From: "5.1.2,e"
Sent: Mon, 10 Jul 2023 14:14:22 +0200
To: "5.1.2,e" <5.1.2,e@van-maarschalkerwaard.com>
Subject: RE: vergunning 5.1.2,e REV 9

Hieronder vindt u, samengevat, de reactie van de brandveiligheidsexpert:

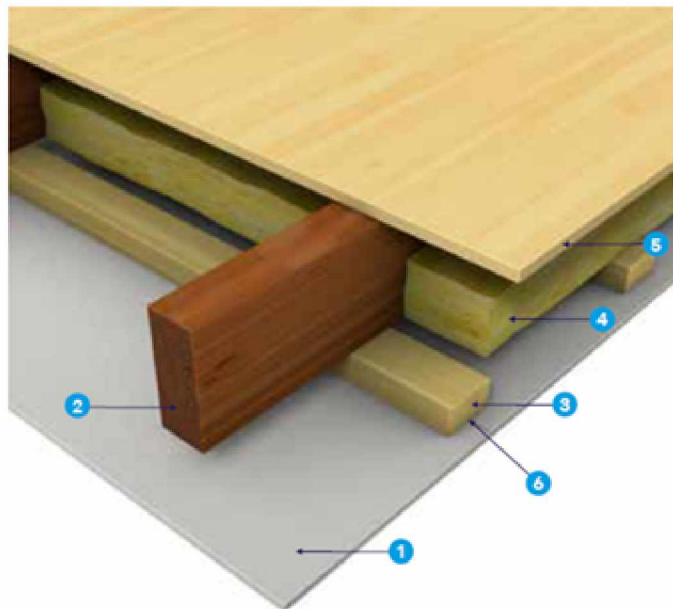
In de bestaande situatie waren er woonfuncties in het pand aanwezig en het pand wordt nu opgedeeld in één woonfunctie per verdieping. De WBDBO scheiding tussen de verdiepingen/woningen is correct. De eis aan de sterkte bij brand van hele gebouw is 60' (artikel 2.14 lid 2). Dus alles wat er in het gebouw aan dragende constructie aanwezig is moet hieraan voldoen ongeacht het verbouwen.

Ik zie in de tekst op tekening B-008A dat het staal bekleed of geverfd moet worden voor de brandwerendheid, de waarde hiervan staat op bladzijde 6 van BoogA. Ik denk dat op de verdiepingen die verbouwd worden nieuwe houten dragende constructies worden aangebracht die in de bestaande stalen liggers vallen. De bestaande liggers zullen hiervoor ontdaan zijn van allerlei wat eraan zat, en worden opnieuw behandeld.

Heeft de verbouwing gevolgen voor de sterkte bij brand? Het antwoord hierop is nee en ja, want nee het gebouw had al een verblijfsgebied van een (onderdeel) van een woonfunctie >13 m. Dus of er nu verbouwd wordt of niet, de eis aan de dragende constructie is 60'. Het RVN voor de verbouwing is ook 60'. En ja de stalen liggers op de te verbouwen verdiepingen moeten wel weer opnieuw brandwerend worden gemaakt

Verder zou je nog kunnen kijken naar de houten balken die onder de vloeren komen te liggen, deze mogen niet binnen 30' bezwijken omdat dan de WBDBO scheiding tussen 2 woningen wegvalt. Hiervoor is het van belang te bekijken hoe de plafonds van de woningen worden uitgevoerd met een brandwerend plafond. Dit plafond waarborgt de WBDBO eis over de vloer. Hier moet een geteste toepassing worden aangebracht zoals bijvoorbeeld deze van Promat:

De glaswol zorgt mede voor de geluidwering. Op de tekening Boo2A staat duidelijk waar deze scheidingen moeten komen, dus dat is allemaal in orde.

De trap wordt niet verbouwd, de bestaande bouweis volgt uit 2.114 Extra beschermde vluchtroute: alleen lid 1 wordt aangestuurd voor de woonfunctie en de trap hoeft alleen een EBV te zijn als er > 500 m² gebruiksovervlakte op is aangewezen.

Deuren van de nieuwe woningen krijgen vrijloopdrangers die door rookmelders aangestuurd worden (artikel 6.26 lid 1, 5 en 6).

Onder de houten vloer bevestigt men een laag PROMATECT®-100, dikte 12 mm op latten tegen de balken. Bovenop de latten, tussen de balken, bevestigt men glaswol met een dikte van 90 mm.
